Ofício nº 167/2021/SMG

Assunto: **Pedido de Informação nº 2.418/2021.**

LAUDO TÉCNICO

LAUDO DE VISTORIA

Figura 2 – Face do muro antes do aterramento

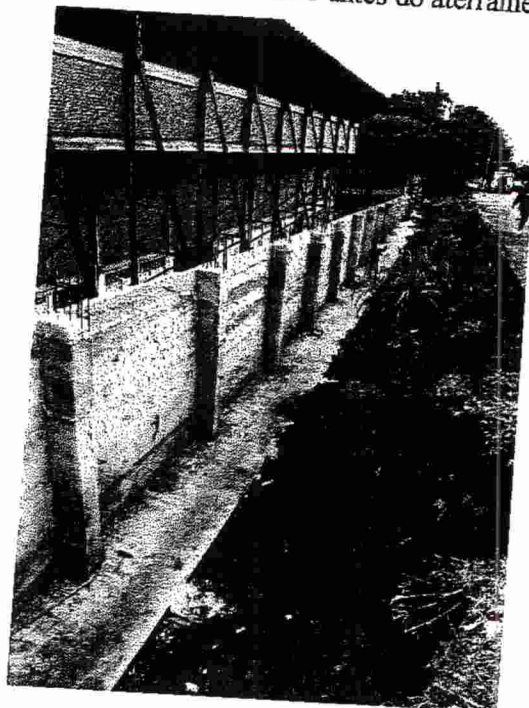
Nota-se, na Figura 2, que a estrutura, antes de receber o aterramento, não possuía perceptíveis anomalias, este estado é um forte indicativo de que a estrutura não está adequada para suportar os esforços para o qual se destina. As cargas atuantes nos muros de arrimo são: o peso próprio, o peso de terra e, principalmente, o empuxo de terra, que é resultante das pressões laterais de terra e/ou de água. A amplitude do empuxo depende de diversos fatores, podendo-se citar a magnitude do desnível entre um lado e outro do muro, o tipo de solo, a inclinação do terreno e a movimentação sofrida pelo muro, dentre outros fatores. Ainda na Figura 2 observa-se outro fator determinante para a análise da construção: a falta da utilização de equipamentos de proteção coletivos (EPC).

Figura 3 – Talude de corte e forma da viga

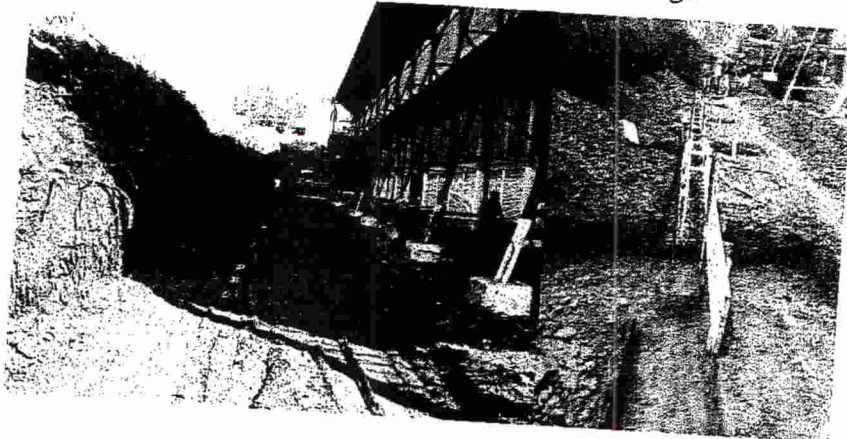
Nas figuras a seguir (Figura 3) observa-se o estado da obra nas suas etapas iniciais de construção, o registro fotográfico foi disponibilizado como material para auxiliar a análise deste laudo. A princípio as etapas registradas e o local da obra se mostram bem organizados e com os materiais empregados em bom estado de conservação, indicativo de uma boa gestão da obra. Porém a obra carece de registros do seu acompanhamento, o que impede uma análise mais precisa. Além dos registros fotográficos é exigência normativa (NBR 11682-2009) que se façam os registros das visitas de acompanhamento em diário de obra ou outro documento semelhante, esse relatório técnico deve ser encaminhado posteriormente ao contratante. O diário de obras deve informar ao contratante sobre a situação da obra e as questões técnicas de maior relevância, além de registrar informações transmitidas diretamente à obra, como eventuais adaptações ao projeto, recomendações executivas, croquis e metodologias específicas.

Figura 5 – Forma e armadura da viga

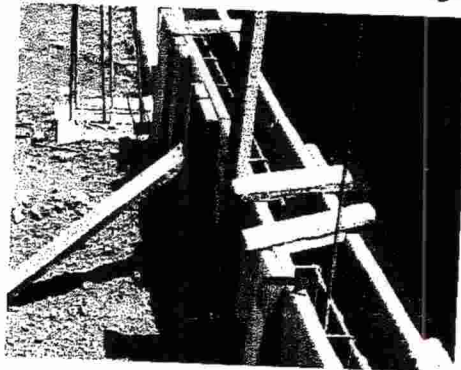
O acompanhamento técnico durante a fase de execução é obrigatório, devendo ser realizado pelos engenheiros civis responsáveis pelo projeto e pela execução da obra, tendo como objetivo a verificação dos critérios de projetos, permitido eventuais ajustes e adaptações ao projeto originalmente desenvolvido, que devido às condições de campo muitas vezes são inevitáveis. Nas imagens a seguir têm-se o registro fotográfico da execução da obra, embora as etapas apresentadas sugerem um bom estado de integridade, notam-se inconsistências do projeto para o que foi executado. Na Figura 5 percebe-se que a quantidade de barras da armadura da viga é diferente do previsto em projeto, enquanto no projeto são indicadas 4 barras superiores na execução tem-se apenas 2. Essa modificação pode se tratar de um erro de execução bem como de uma readequação do projetista, dessa forma é preciso comprovar que o menor número de barras da armadura da viga é capaz de suportar a carga do solo bem como o peso próprio da estrutura.

Figura 8 – Armadura da corrimã de concreto (portantes)

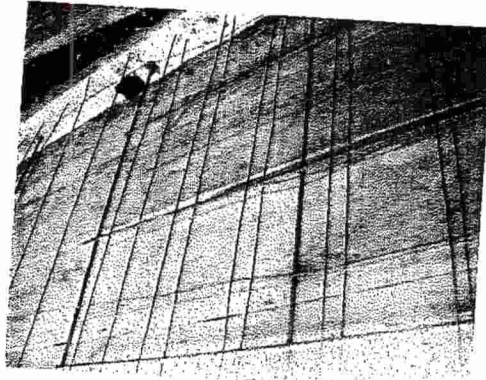
Nas imagens que seguem (Figura 6, 7 e 8) observa-se a evolução dos trabalhos. A Figura 6 mostra a concretagem da fundação, na sequência a Figura 7 mostra a viga baldrame concretada, porém não se tem os registros da sua composição, e por fim, na Figura 8 observa-se a forma e a armadura da cortina. Estas inconsistências não estão registradas em nenhum documento apresentado até então, dessa forma não é possível ter o conhecimento do dimensionamento das alterações e nem se estas foram aprovadas pelo projetista, colocando em dúvida se as modificações são capazes de suportar os esforços do muro de contenção.
